## 改善箇所説明図

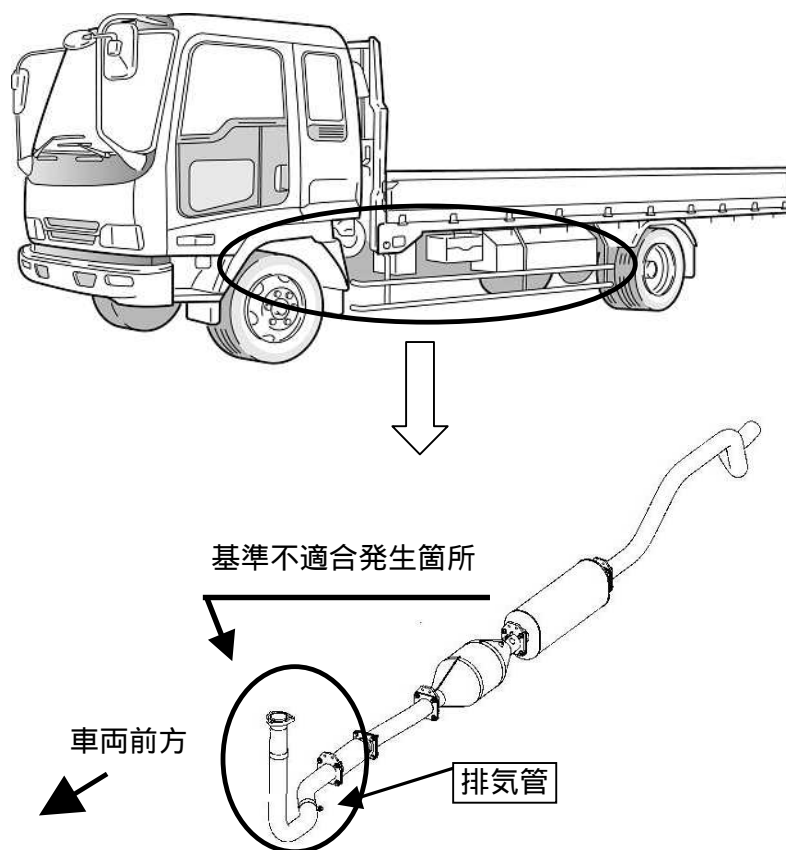
圧縮天然ガス自動車において、排気管の固定方法が不適切なため、共振振動を起し、排気管のフランジ部に亀裂が入ることがある。そのため、そのままの状態で使用を続けると、排気管が折損し、騒音が増大するおそれがある。

全車両、排気管にクランプを追加する。なお、当該クランプの追加に伴い、排気管の形状を変更する。

識別：キャブバックパネルの左下側付近に青色シールを貼付する。
